PARDUBICKÝ KRAJ

ZPRÁVA O UPLATŇOVÁNÍ ZÁSAD ÚZEMNÍHO ROZVOJE PARDUBICKÉHO KRAJE

**návrh pro projednání dle ust. § 88, § 89 a § 107 zákona č. 283/2021 Sb., stavební zákon,
ve znění pozdějších předpisů**

h) Návrh zadání Změny č. 5 Zásad územního rozvoje Pardubického kraje

obrázek 1 – výřez ZÚR Pk s vyznačením rušených koridorů (pracovní podklad KrÚ)

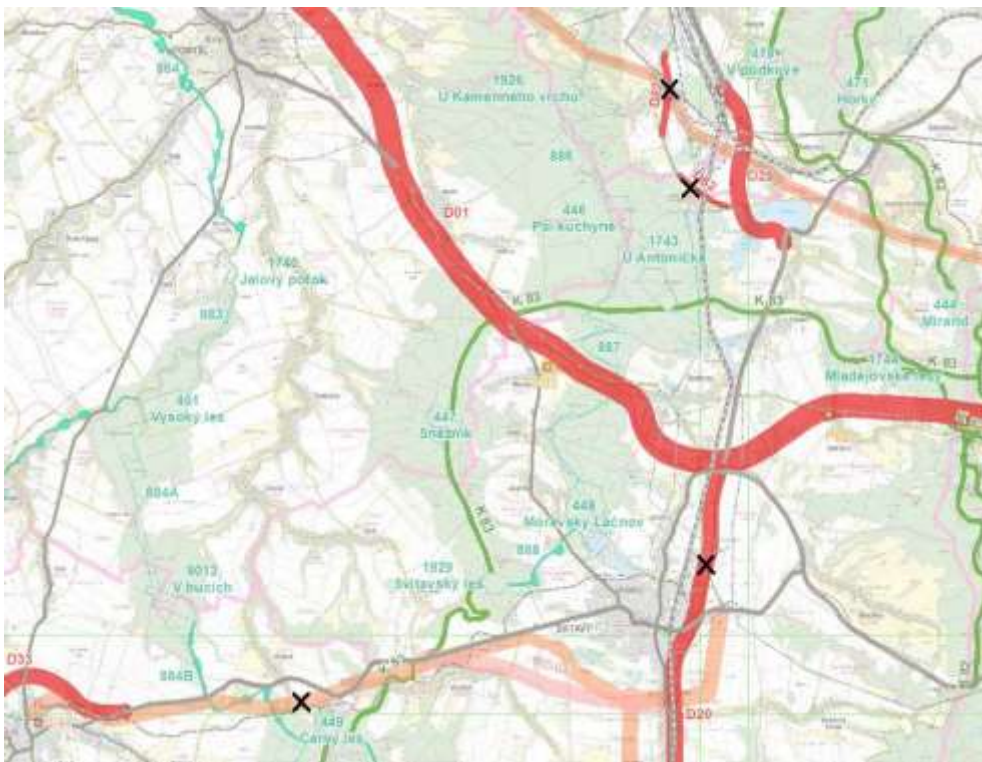
- Upravit čl. (74) dle PÚR ČR. „kapacitní silnice S43“ nahradit „kapacitní komunikace úsek Brno – Moravská Třebová“ v souladu s PÚR ČR.
- Koridor D01 v úseku Opatovice nad Labem – Ostrov a koridory D12, D31, D43, D47 pro přeložky silnic zrušit (obrázek 1). Stavba dálnice D35 v daném úseku a stavby přeložek silnic, které plní funkci přivaděčů na dálnici byly v předmětných koridorech dokončeny.
- Koridor D08 zrušit a koridor D09 pro obchvat města Lázně Bohdaneč zachovat a změnit účel využití koridoru D09 na koridor pro umístění přeložky silnice II. třídy (obrázek 1).

- Zrušit koridor D102 (obrázek 1). Zdvoukolejnění trati Hradec Králové – Pardubice a modernizace uzlu Pardubice byla dokončena.
- Upřesnit podmínky využití dopravních koridorů. Stanovený úkol pro územní plánování v čl. (72b) písm. b) „v územích dotčených koridory nevymezovat nové zastavitelné plochy kromě ploch dopravní a technické infrastruktury“ přeformulovat tak, aby v koridoru bylo nepřípustné provádět změny v území a povolovat stavby, které by znemožnily nebo ztížily umístění a realizaci stavby dopravní infrastruktury.

obrázek 6 - koridor E12 ze ZÚR Pk zobrazený nad Územním plánem Chrudim (pracovní podklad KrÚ)

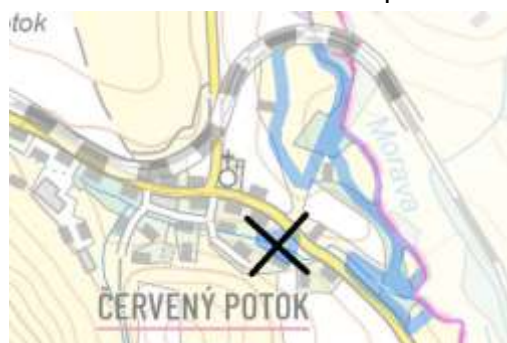
- Koridor E07 z důvodu realizace nadzemního vedení 2x110 kV TR Svitavy – Polička zrušit (obrázek 2).
- Koridor E12 v ZÚR Pk optimalizovat s využitím Územního plánu Chrudim a při respektování realizovaného obchvatu Chrudimi (obrázek 6).
